第21回 特定兼用キャスクの設計の型式証明等に係る審査会合(2022年12月5日)

Doc. No. L5-95KV253 R6

発電用原子炉施設に係る型式設計特定機器の 型式指定申請

三菱重工業株式会社

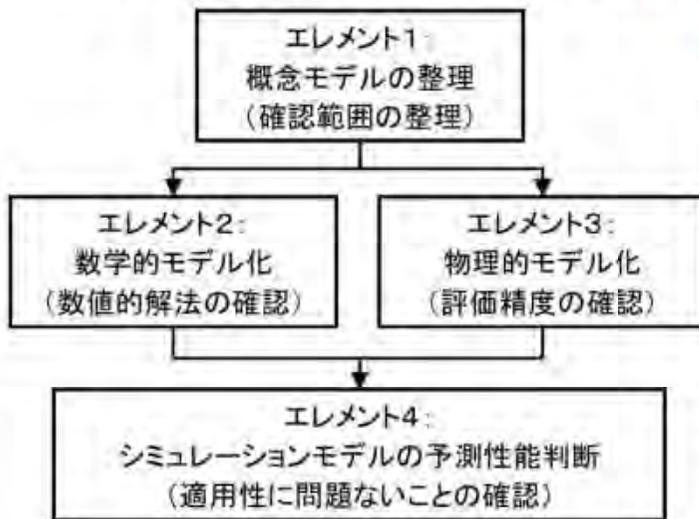
MCNP5コードの適用妥当性を具体的に説明すること。
